Brno, Stránského, Haasova – rekonstrukce kanalizace a vodovodu
Vysvětlení zadávací dokumentace č. 3

Část Haasova_SO 340 Vodovodní přípojky

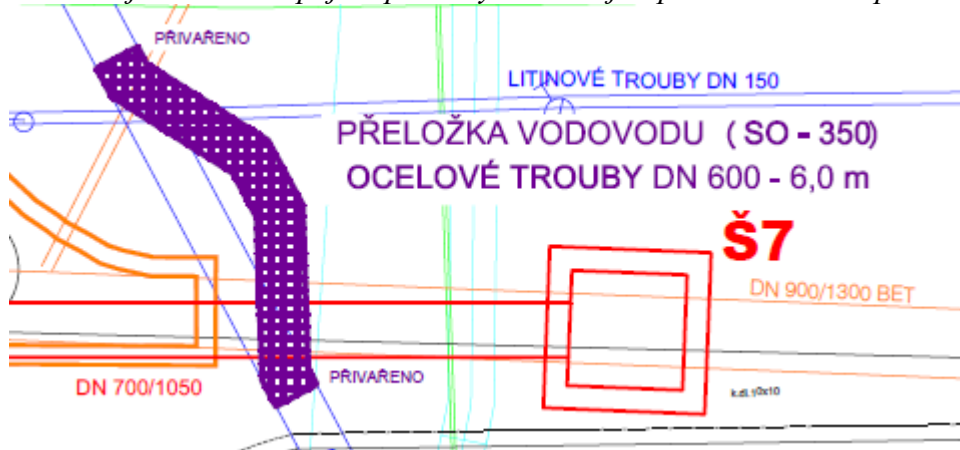
Ve VV jsou položky pro zřízení chrániček v místech prostupů přípojek přes základy objektů v počtu celkem 54ks chrániček o délkách 1,0-5,2m, 34 ks protlaků (pol.č.16 a 17) je v délkách 0,2-5,0m:

Mají být chráničky v délkách 0,2m provedené protlakem, nebo vybouráním otvoru v základové konstrukci?

Otvory v základové konstrukci budou provedeny vybouráním. Výkaz výměr platí.
